# 美浜発電所、高浜発電所及び大飯発電所の 原子炉設置変更許可申請 【大山生竹テフラの噴出規模見直しに係る施設評価】

2020年7月10日

No	ご指摘事項	回答日
1	工認、保安規定の変更方針を示すこと。	2020年7月21日
2	申請中の他案件への影響を示すこと。	2020年7月21日
3	重大事故時のアクセスルート確保の対応方針を示すこと。	次回以降説明
4	静的負荷に対する建物・構築物の評価手法について説明すること。	次回以降説明

【復水タンクの例】

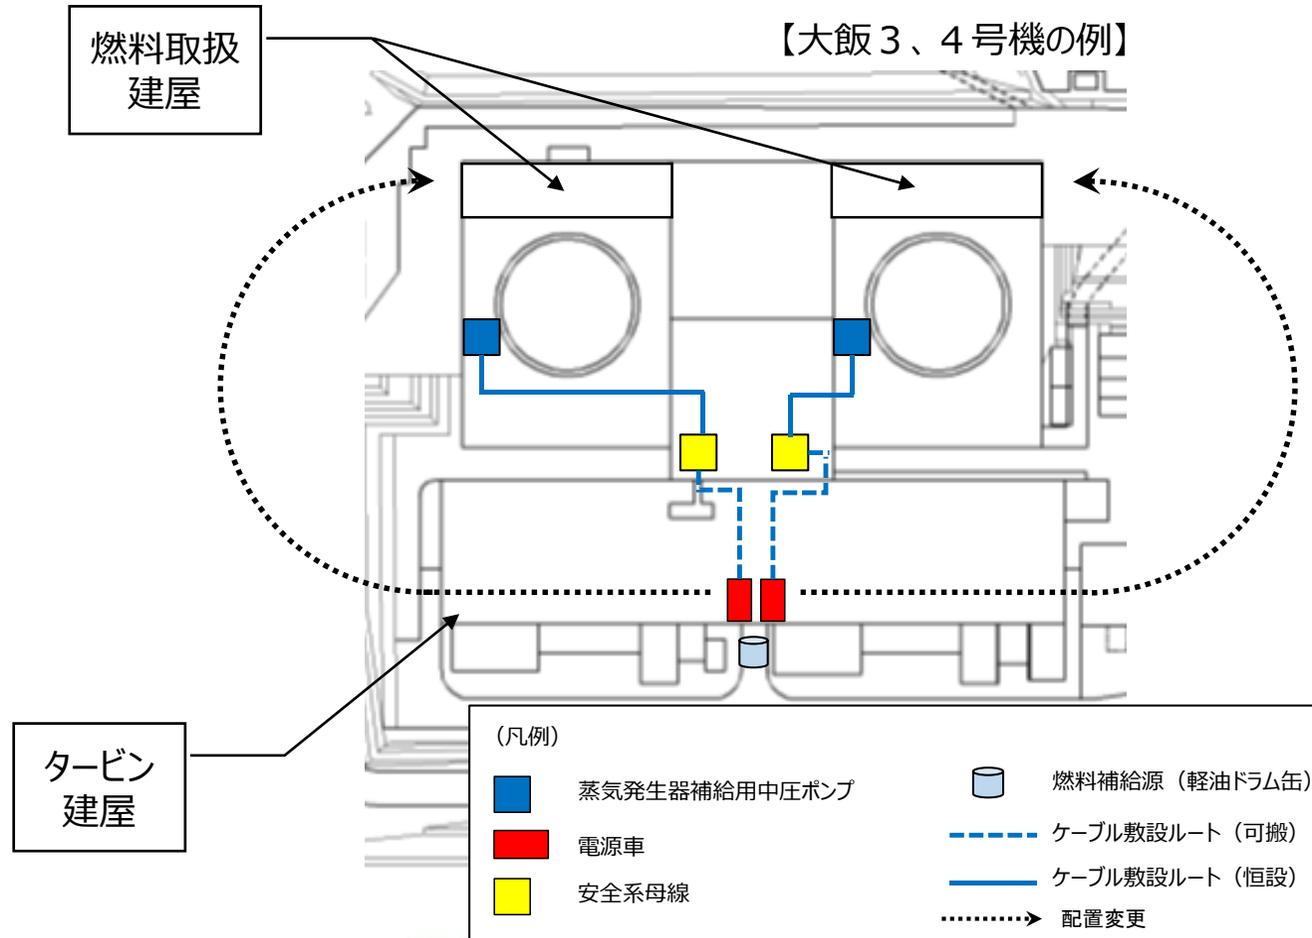
美浜3号機及び高浜1, 2号機の燃料取替用水タンク、高浜3, 4号機の復水タンクは、屋外タンク的设计基準の1つである可燃性物質を内包する石油関係タンク的设计思想に準拠して设计している。

このため、可燃性物質の爆発時にタンクを保護する目的から、屋根板溶接部の脚長を短くし、屋根板溶接部を損傷させる设计である。

水を保有する当該タンクは、内包物質の爆発を想定する必要がないため、降灰層厚が増えることを考慮し、屋根板溶接部の脚長を屋根板の厚さに変更している。

なお、タンク屋根板溶接部は、タンクの耐圧部材ではないが、設工認の添付資料（強度に関する説明書）において、降下火砕物に対して構造健全性を維持することを確認する。
